# Note établie suite à la sollicitation de la Communauté de Communes du Pays de Fontenay-le-Comte

réponse non officielle mais d'ordre technique

LT 14 février 2014

Cf photo ci contre

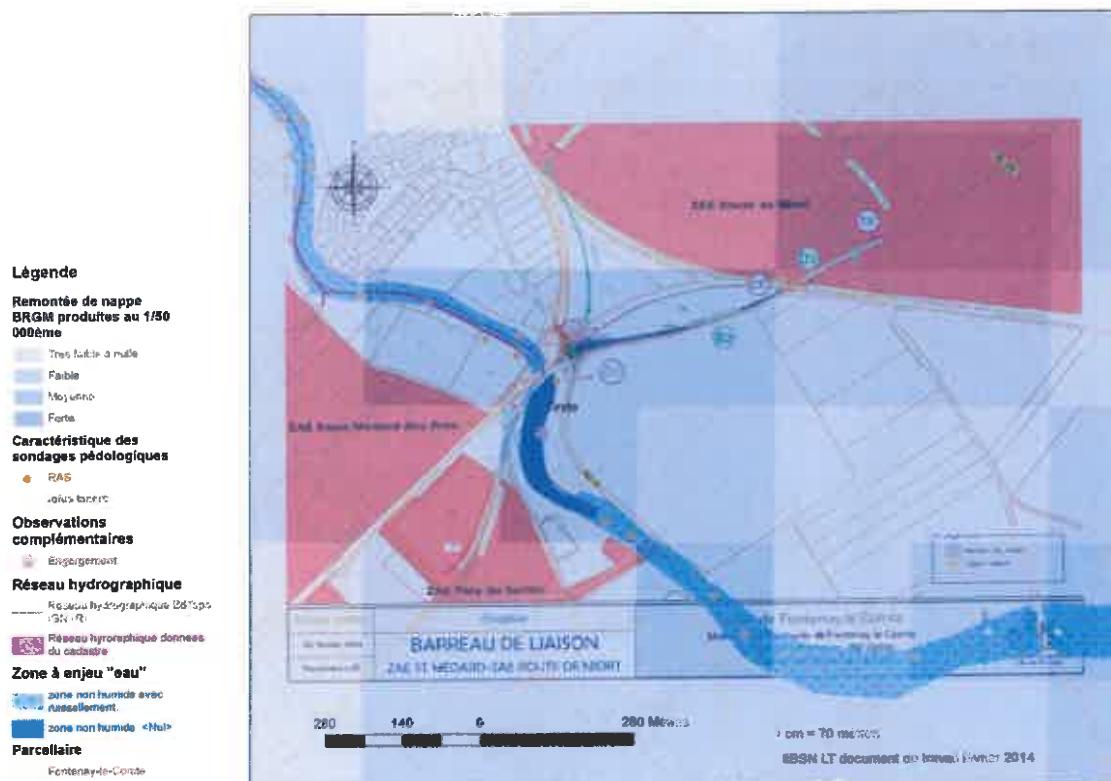
C'est aussi une zone où la nappe affleure en cas de fortes pluviométries (cela serait à vérifier des journées comme celles du mois de février 2014 que nous vivons). La modèle du BRGM identifie bien sur sa carte au 1/50 000 ème cet enjeu (remontée de nappe forte dans le talweg).

De plus lors de l'inventaire, la partie en amont de la voie ferré est complément inondée du fait de l'affleure de la nappe mais aussi du blocage des eaux par la levée de terre de la voie ferré.

**En l'occurrence dans le projet, la protection du cours d'eau doit être assurée. Les dimensionnements des ouvrages doivent permettre l'écoulement des eaux et la protection de la morphologie du cours d'eau. De plus, l'enjeu « remontée de nappe' doit être considérée.**
